DZP-431.2024.WO

ODPOWIEDZI NA WNIOSKI O WYJAŚNIENIE TREŚCI SWZ (część 4)

Dotyczy: Postępowania o udzielenie zamówienia publicznego, w trybie przetargu nieograniczonego, pn.: „Kompleksowa rozbudowa Katedry Medycyny Sądowej PUM w Szczecinie o nowy budynek przy al. Powstańców Wielkopolskich 72”, sygn. postępowania DZP-240/25/PN/2024.

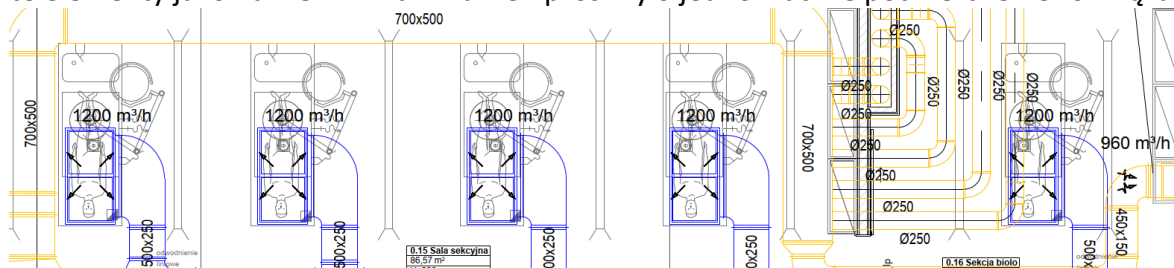
Czy kanały mają być w wykonaniu ocynkowanym (jak w opisie), czy wykonane ze stali kwasoodpornej (w specyfikacji pojawia się w symbolu kanałów oznaczenie „K” odnoszące się do elementów z tej stali)

Kanały wentylacyjne należy wykonać z blachy ocynkowanej.

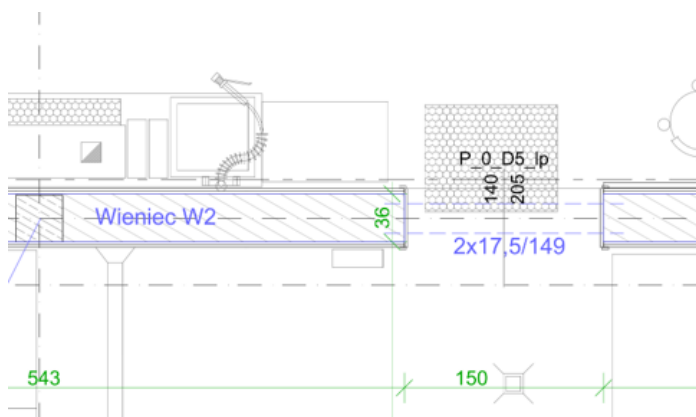
Prosimy o informację, czy zamawiający wymaga stosowania osprzętu elektroinstalacyjnego o właściwościach antybakteryjnych (ze względu na standard wykończenia ścian).

Odpowiedź jak na pytanie nr 36

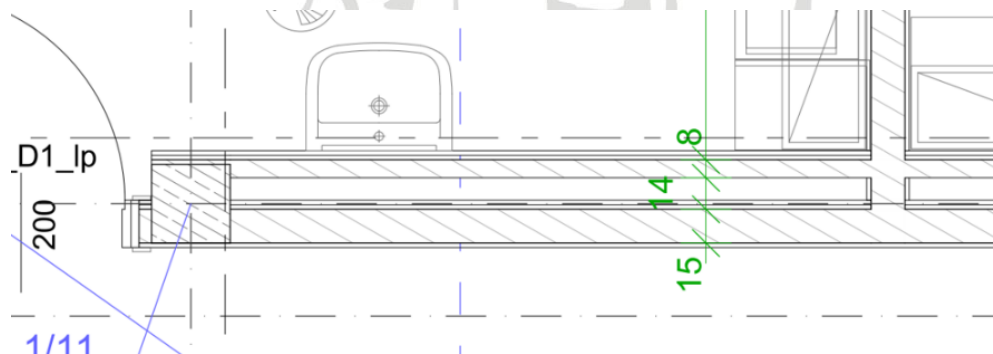
Czy Zamawiający dopuszcza zamianę przedścianek z bloczków silikatowych na przedścianki z płyt GKB?

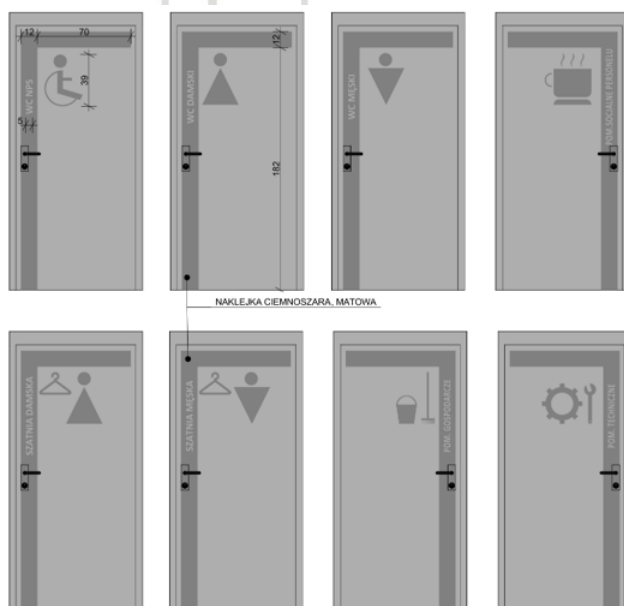
Prosimy o przekazanie rysunków murów oporowych.

W odpowiedzi Zamawiający udostępniła: Zał. do odp. 131 – rys. PT-K-07.4 Mury oporowe, pokazujący przekroje przez mury oporowe prefabrykowane.

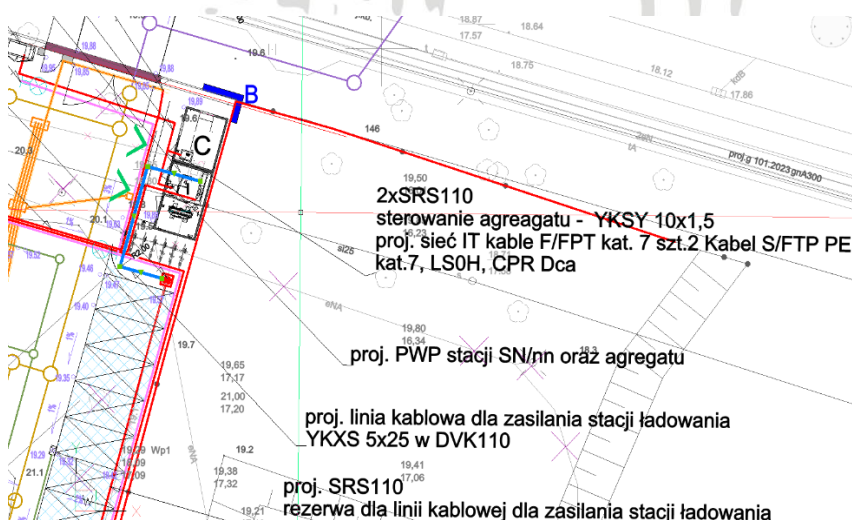
Prosimy o wskazanie miejsca przyłączenia na potrzeby zasilania placu i zaplecza budowy.

Przyłączenie zasilania placu i zaplecza budowy jest możliwe z rozdzielnicą elektryczną przy budynku H lub bezpośrednio przy trafostacji "Akademia lekarska" nr 1040. W załączeniu czerwoną strzałką i kółkiem zaznaczono te lokalizacje na mapie – plik: Zał. do odp. 280 - miejsca przyłączenia zasilania.

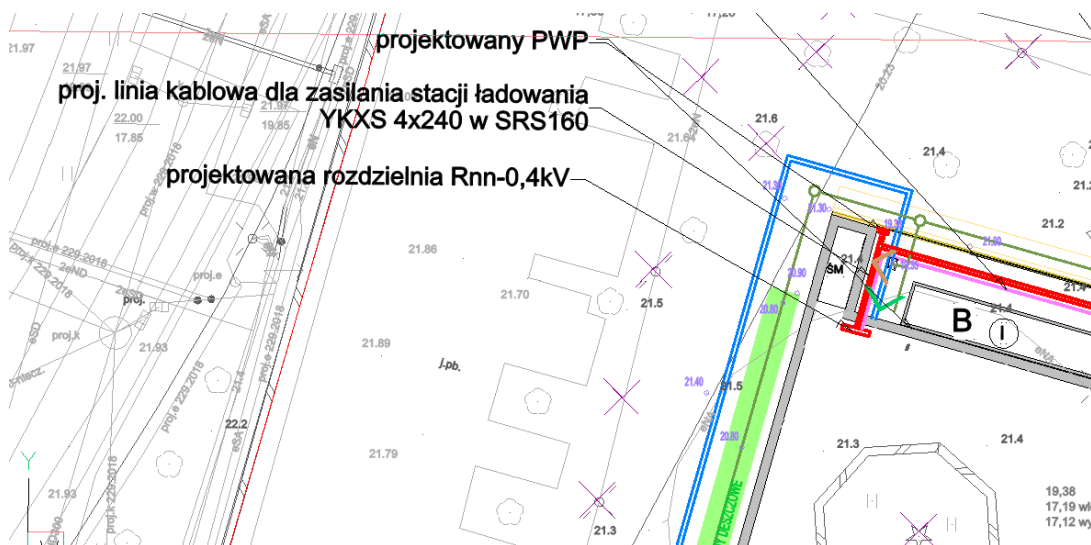
Na rysunkach terenu zewnętrznego PT_PZT_02 oraz E1 pokazano zasilanie stacji ładowania biegnące z budynku podczas gdy na diagramie zasilania ze stacji transformatorowej. Odpyływ dla stacji zasilania nie pokazano ani na schemacie rozdzielnic RG ani na schemacie rozdzielnic RNN. Prosimy o uzupełnienie i ujednolicenie dokumentacji.

W załączeniu fragment PZT ukazujący projektowany kabel dla stacji ładowania (podświetlony na niebiesko)

Opis przy budynku „proj. linia kablowa dla zasilania stacji ładowania YKXS 4x240 w SRS160” – poprawnie winien brzmieć „proj. linia kablowa dla budynku YKXS 4x240 w SRS160”

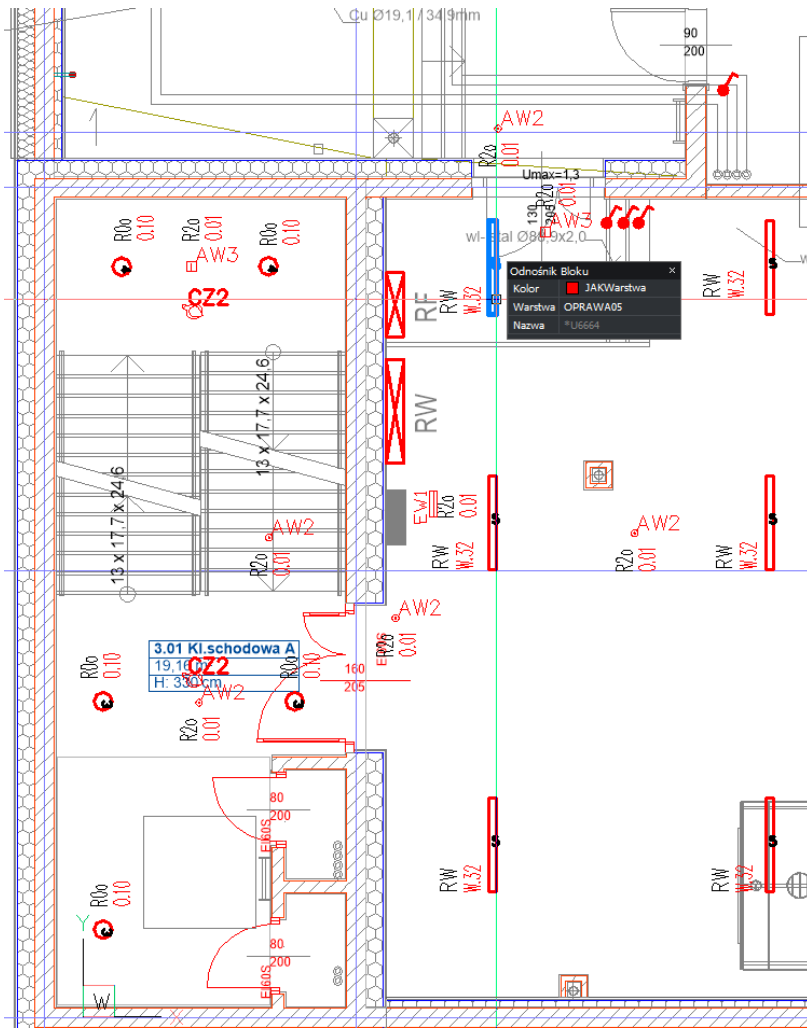
Na rysunkach terenu zewnętrznego PT_PZT_02 oraz E1 pokazano zasilanie dwóch stacji ładowania kablami YKXS4x240. Natomiast w punkcie 7.1 opisu do projektu instalacji elektrycznych, w tabeli „Obliczenie mocy zapotrzebowanej” wymieniono dwie stacje ładowania i dobrano kabel o przekroju 25mm².

Zasilanie stacji ładowania jest z pola R2 kablem YKXS 5x50mm²; o mocy 44kW (dwie stacje po 22kW). Projekty przewiduje montaż 1 stacji ładowania o mocy 22kW oraz jednej stacji 22kW w rezerwie.

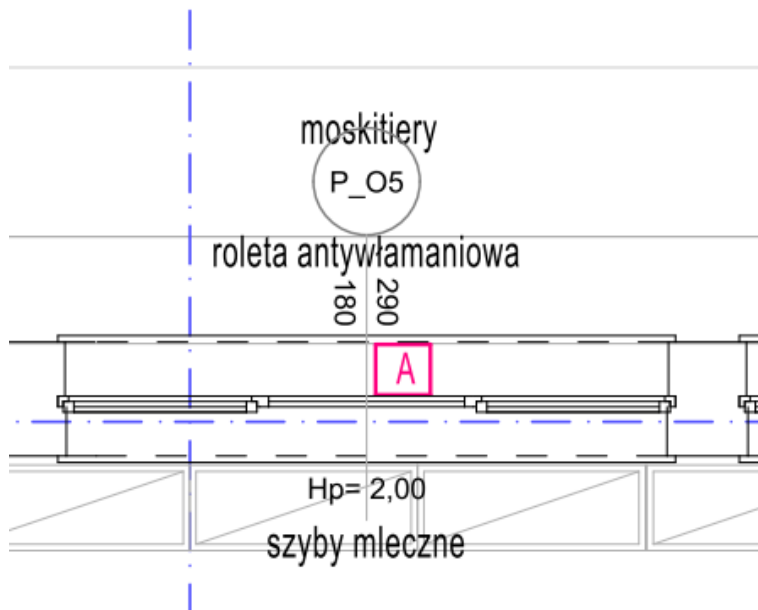
Prosimy o doprecyzowanie, czy konieczne jest wykonanie żaluzji zewnętrznych, które przedstawione zostały na rzutach piętra 1 i piętra 2. Na wizualizacjach przekazanych przez Zamawiającego nie są widoczne żadne żaluzje zewnętrzne. Prosimy o wyjaśnienie.
